## 生産中止のお知らせ

製品名	形式名
角形小形表示灯	YTL

生産中止品	代替推奨品
YTL	YTLN

## 形状比較表

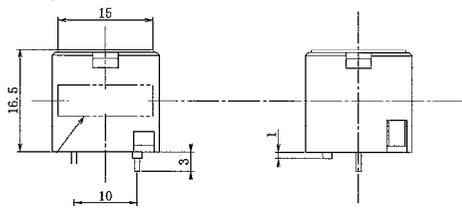
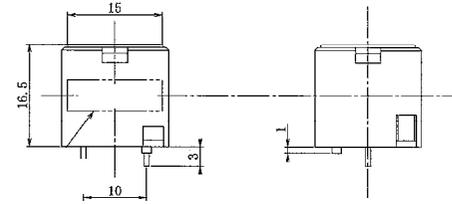
LED色	YTL形	→	YTLN形
R	従来比	約	400%
W	従来比	約	1,400%

LED色	YTL形	→	YTLN形
R	630nm		636nm
W	585nm		590nm

#### 変更点 LED素子の変更

〔YTL形〕 3元素LED      〔YTLN形〕 4元素LED及びガリウムLED

\* 外形寸法につきましては同一となります。
